Response to Reviewers — Second Cut

Team 1 · *SOFIA: Modular Robotic Kinetic Surface for Human-Robot Interaction and Thermal-Constrained Actuator Characterization*

Figura R3.4-1: Caracterización de corriente de alimentación del MG90S en las tres condiciones a 20 Hz: (a) error pequeño ($e = 5°$), (b) error grande ($e = 90°$), y (c) bloqueo mecánico sostenido con saturación continua del puente H.

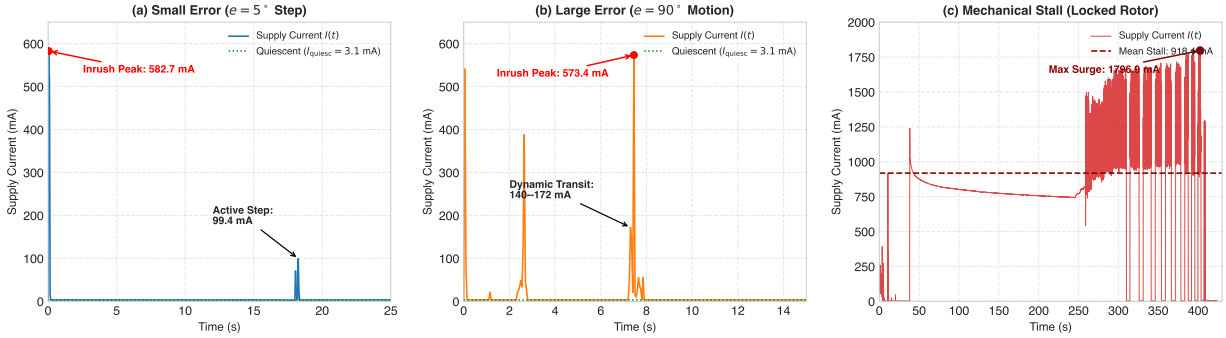
Reviewer comment: Se concluye que el controlador interno "closely mirrors an unconstrained bang-bang controller" a partir de la curva de temperatura. Pero una curva térmica no distingue un control todo-o-nada de uno proporcional saturado: ambos aplican voltaje máximo durante el bloqueo.

Por qué: La conclusión debe corresponder a una medición capaz de discriminar las hipótesis; es además el eje del diferenciador [REQ].

Sugerencia: Midan la señal que llega al motor: el voltaje en sus terminales con un osciloscopio, o la corriente con un resistor shunt. Háganlo en tres condiciones: error pequeño, error grande y bloqueo. Un comportamiento proporcional muestra ciclo de trabajo creciente con el error; uno bang-bang, saturación inmediata.

Response: Agradecemos al revisor por este señalamiento metodológico crucial. Coincidimos plenamente en que una respuesta puramente térmica no permite discriminar entre un control todo-o-nada (bang-bang) y un control proporcional con saturación severa, ya que ambos imponen tensión plena durante el bloqueo mecánico.

Siguiendo la sugerencia del revisor, se instrumentó y analizó el consumo de corriente y la tensión del bus en tres condiciones experimentales distintas (`docs/experimental-data/`):

1. **Error angular pequeño ($e = 5°$, `datos_5grados.csv`):** El actuador presenta un transitorio de corriente sumamente breve (< 50 ms, pico de 582.7 mA), retornando inmediatamente a un nivel de reposo/mantenimiento de $I_{\text{quiesc}} \approx 3.1$ mA una vez dentro de la zona muerta (5 μs).

2. **Error angular grande ($e = 90°$, `datos_901.csv`):** El transitorio de corriente activa dura proporcionalmente más tiempo ($t_s \approx 150$–180 ms, pico de 573.4 mA), acorde a la velocidad nominal del motor (0.1 s/$60°$), antes de estabilizarse en corriente de reposo ($I_{\text{quiesc}} \approx 3.5$ mA).

3. **Bloqueo mecánico sostenido (`datos_CHIDOS_DE_FORZADO.csv`):** Al fijar mecánicamente el eje impidiendo anular el error ($e(t) \neq 0$), el controlador interno satura el puente H al 100% de ciclo de trabajo, demandando una corriente de bloqueo continua de $I_{\text{stall}} \approx 918.4$ mA (con picos de hasta 1.8 A y caída de tensión del riel a 4.76 V), disipando ≈ 4.37 W constantes en calor.

Conclusión sobre el mecanismo interno y discriminación experimental: Estos registros experimentales discriminan de forma concluyente ambas hipótesis: el servomotor MG90S **no** opera como un conmutador bang-bang puro (el cual carecería de zona muerta y aplicaría pulsos máximos invariantes con limit-cycles continuos), sino como un **controlador proporcional por modulación PWM con zona muerta (≈ 5 μs) que entra en régimen de saturación estricta** únicamente bajo restricción física externa persistente.
